Krycí list ZBV

Název Stavby dle SoD: Historická opěrná zeď v Roztokách, okres Praha - západ, silnice III/2421 III Název stavebního objektu/provozního souboru (SO/PS): SO 251.2 - Opěrná zeď (KSÚS)	Číslo SO/PS / / pořadí Změny SO/PS: SO 251.2/ 2	Číslo ZBV: 7.3
---	---	-----------------------

Předmět Změny: Celková změna statického zajištění OZ s ohledem na reálný stav stávající OZ vč. realizace deviátoru

Název (dílo) Změny: Změna statického zajištění OZ s ohledem na reálný stav stávající OZ a změna lanových kotví s ohledem na odlišný průběh skalního masivu vůči předpokladům ZDS

PŮDORYS, 1:50
VÝKRES TVARU DEVIÁTOR

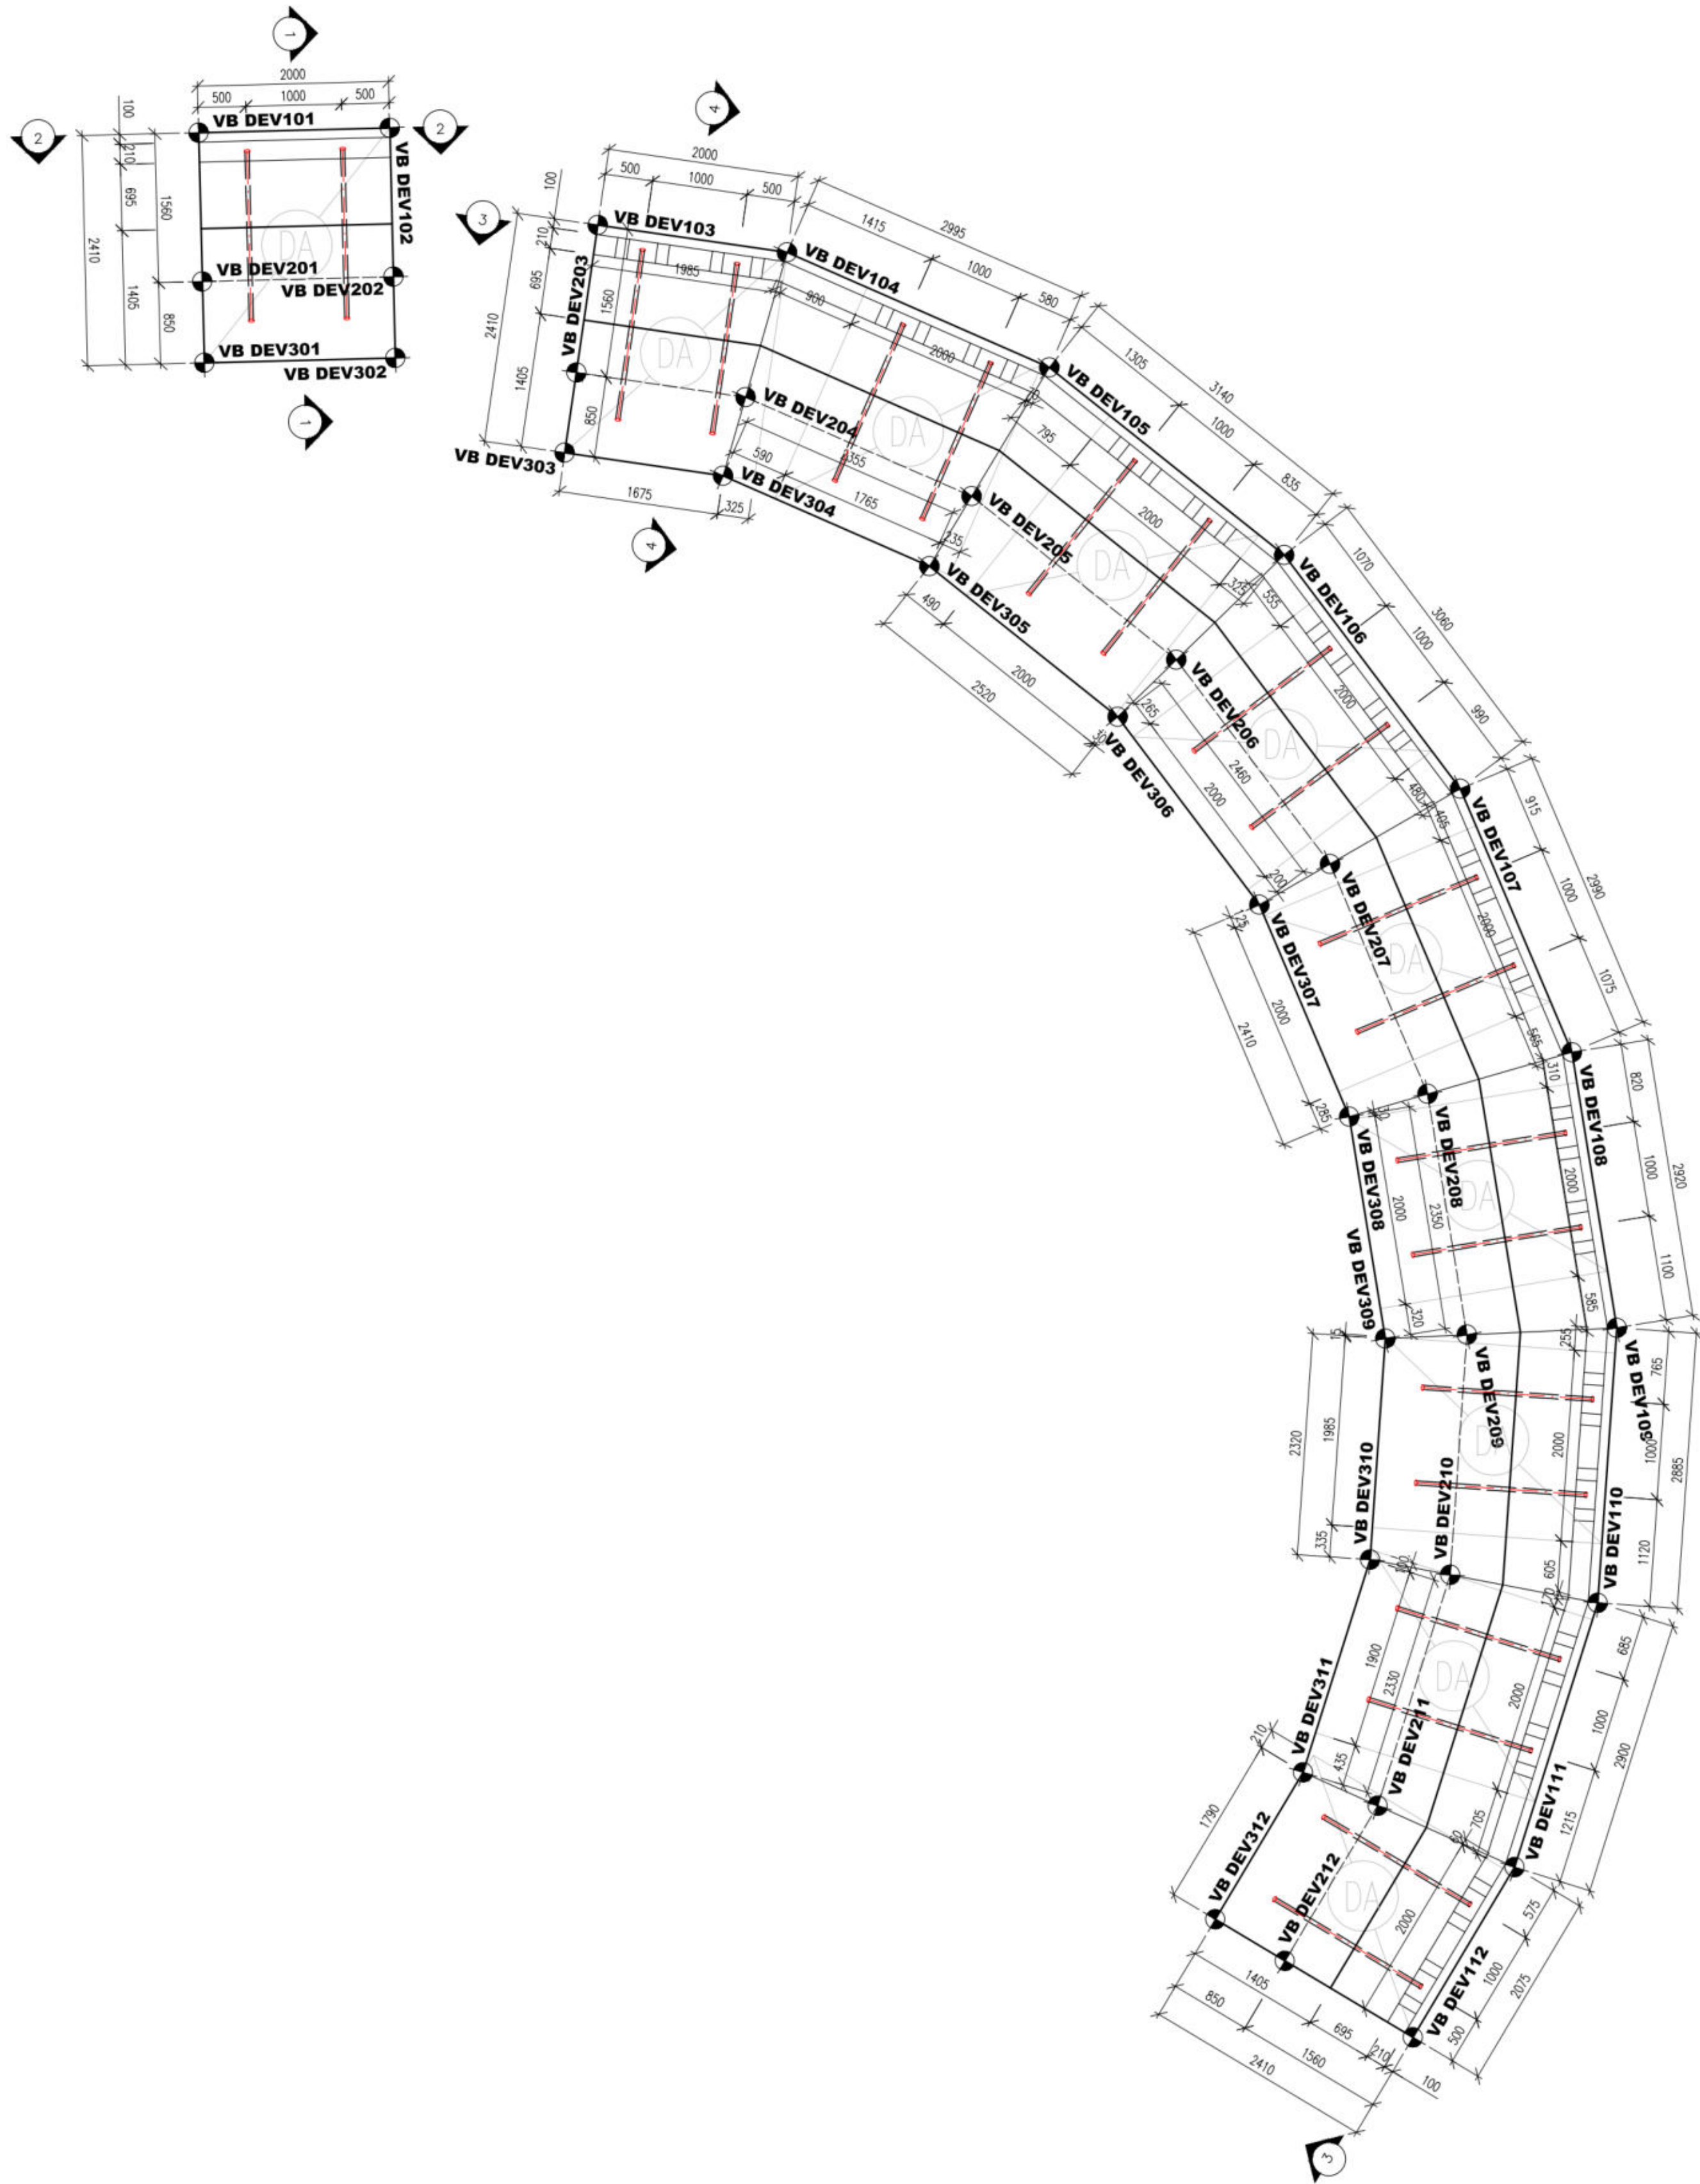
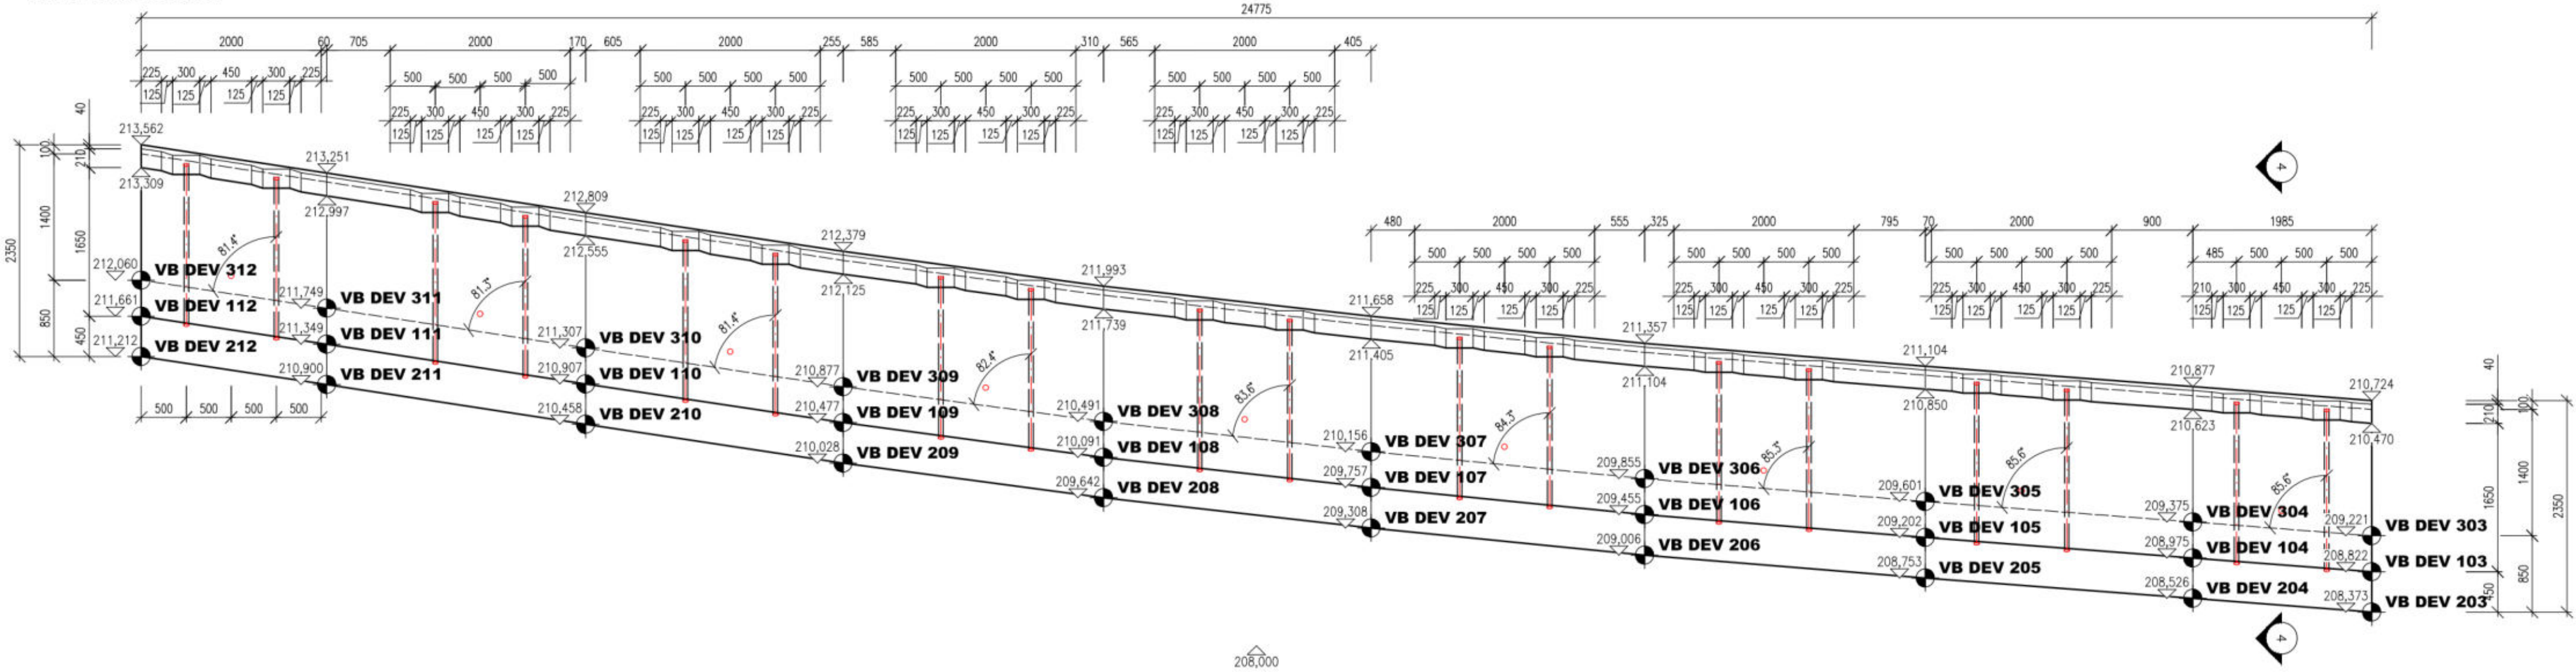
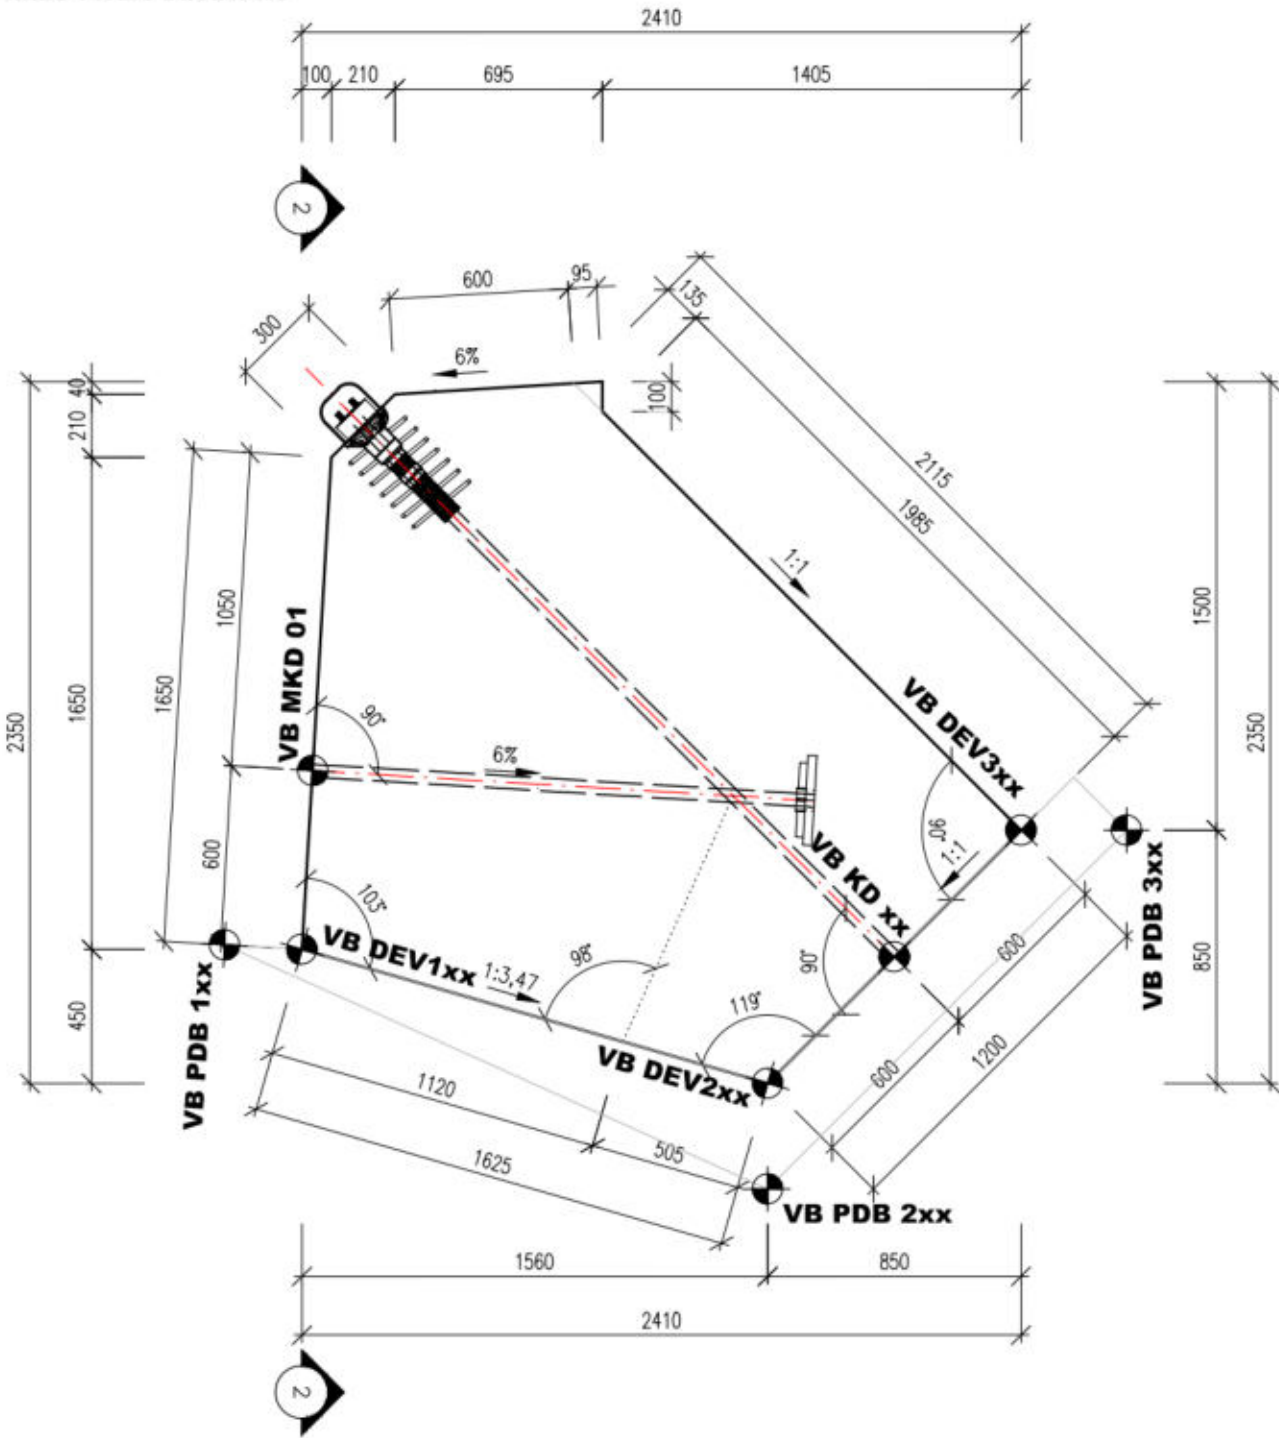
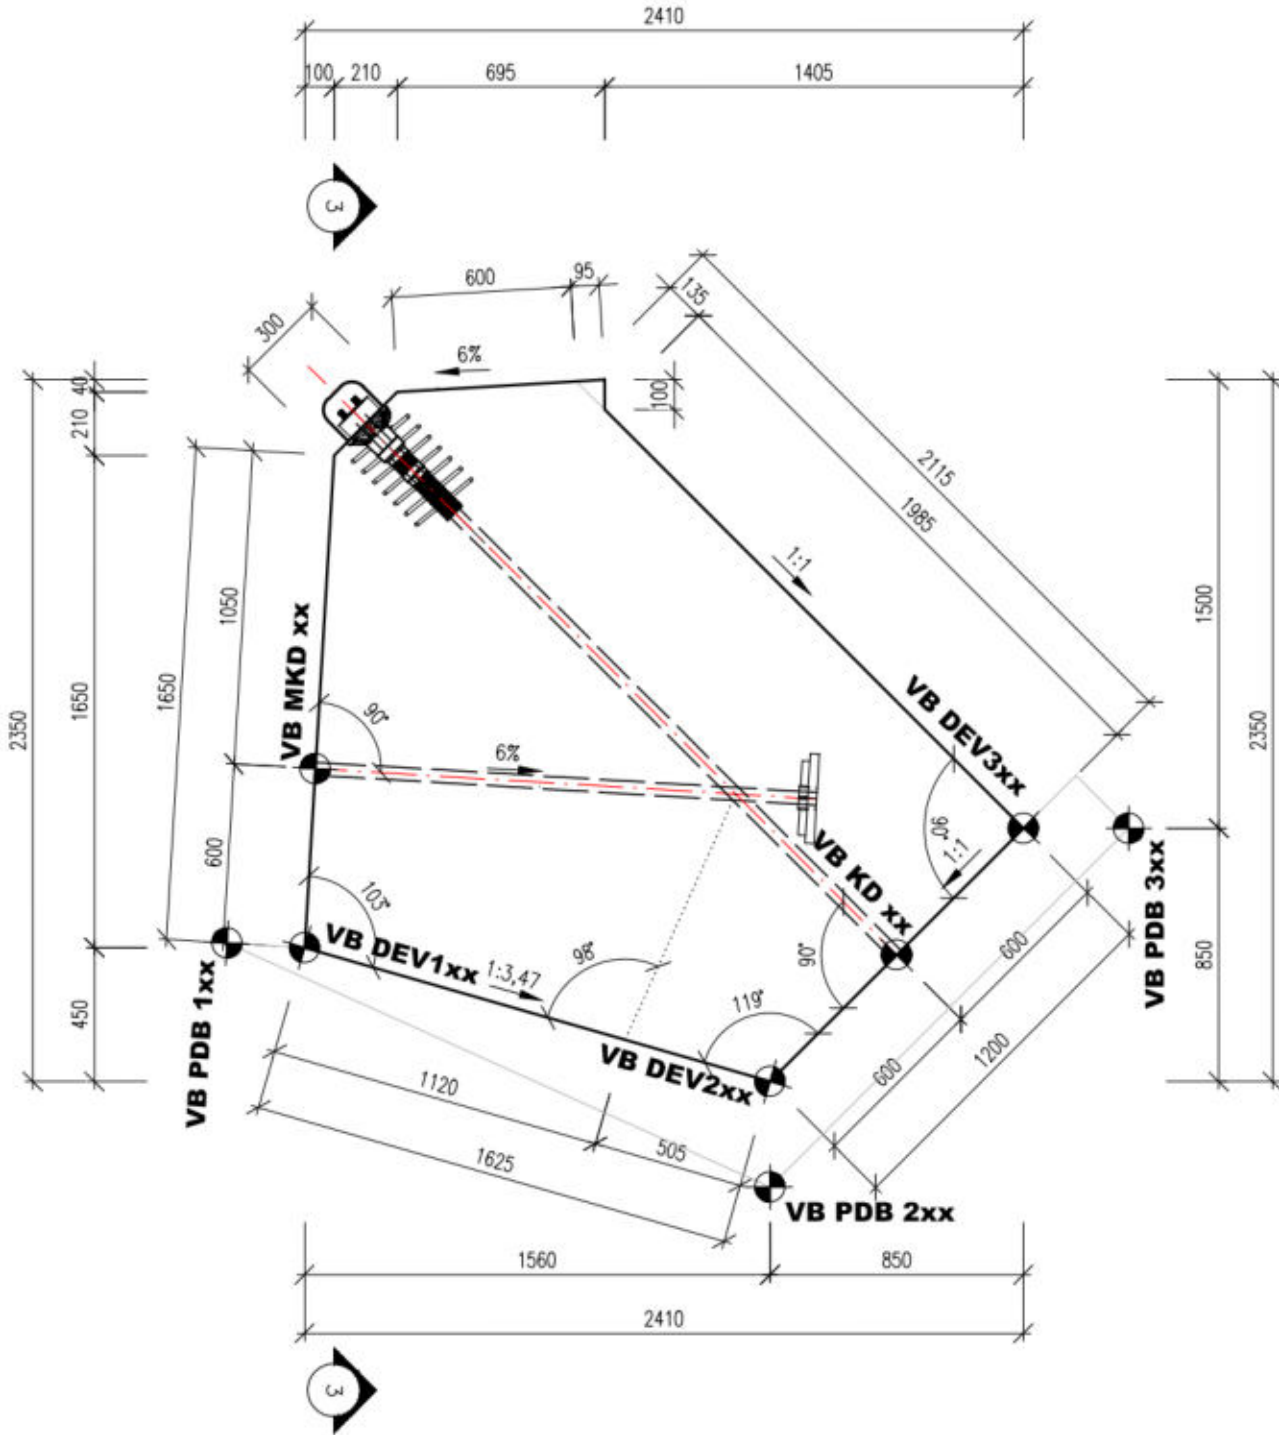
Vzhledem k odlišným geologickým podmínkám, kdy zadávací dokumentací předpokládané skalní podloží staticky vyhovující pro zabudování kořene zemních kotev bylo dosaženo ve větší, než předpokládané hloubce, je nutné aktualizovat polohu kotev po výšce žeber podle lokálních geologických podmínek (vrtatelnost, realizovatelnost kotev, injektovatelnost kořene). Třetí (horní) vrtaná úroveň předpokládaná vrtáním z komunikace je s ohledem na délky a sklon kotev nerealizovatelná vůbec. Tato skutečnost vyžaduje průběžné statické posudky jednotlivých žeber reagující na konkrétní realizované polohy lanových kotev a celkový statický přepočet opěrné zdi, což je nezbytné pro realizaci stavby v požadovaném čase a s požadovanými statickými parametry. Je nutné provést částečnou změnu prefabrikované konstrukce na monolitickou, využití staveništních prefabrikátů s ocelovými tuhými vložkami na žebrech opěrné zdi, následné zmonolitnění s použitím těžkého posuvného bednění. Je rovněž potřebné upravit rozsah nasazení jeřábové techniky, staticky upravit (tvar, dimenze) betonový trám v hlavě opěrné zdi, včetně doplnění ocelových prvků „mrtvých“ kotev. Třetí (horní) úroveň zemních kotev bude realizována z povrchu komunikace nad korunou opěrné zdi a musí být doplněna o deviátor na protější straně opěrné zdi, který zajistí zakotvení tahových sil v kotvách do staticky vyhovujícího podloží. S ohledem na minimalizaci nákladů je v třetí (horní) úrovni vzájemná vzdálenost lanových kotev upravena a statickým posudkem ověřena na 6m proti původně navrženým roztečím 3m.

- a) místo projektově navržené prefabrikované konstrukce OZ budou použita žebra ze staveništních prefabrikátů celkově zmonolitněna pomocí těžkého posuvného bednění a jeřábové techniky včetně rozšíření monolitických prací v hlavě OZ a doplnění ocelových převážek v okolí zemních kotev.
- b) dále je nezbytné celkovou konstrukci rozšířit o deviátor (přenašeč napětí) na protější straně OZ, který přes tzv. mrtvé kotvy vedené v komunikaci v ul. Nádražní, doplní celkové statické zabezpečení OZ.
